## Дополнения к статье «Золушка»

В процессе настройки и эксплуатации усилителей, в схему были внесены небольшие коррективы. Изменения коснулись только подсистемы системы питания.

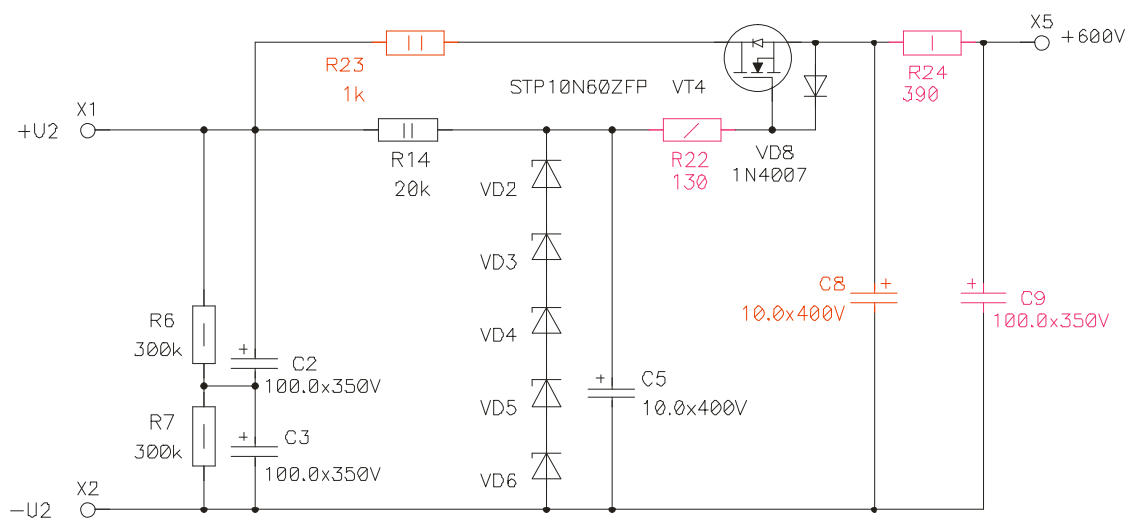
1. В основном стабилизаторе исключена емкость C4 (рисунок 7 в статье).
2. Правильный номинал резистора R6 – 100 Ом (рисунок 6 в статье).
3. Изменен тип стабилитрона VD2 на KC147A (рисунок 6 в статье).
4. Номинал резистора R13 уменьшен до 2.2 Ом (рисунок 6 в статье).
5. Изменен номинал емкости C5, новое значение - 10.0x25V (рисунок 6 в статье).
6. В стабилизатор вольтодобавки добавлен ряд элементов (схема приведена ниже).
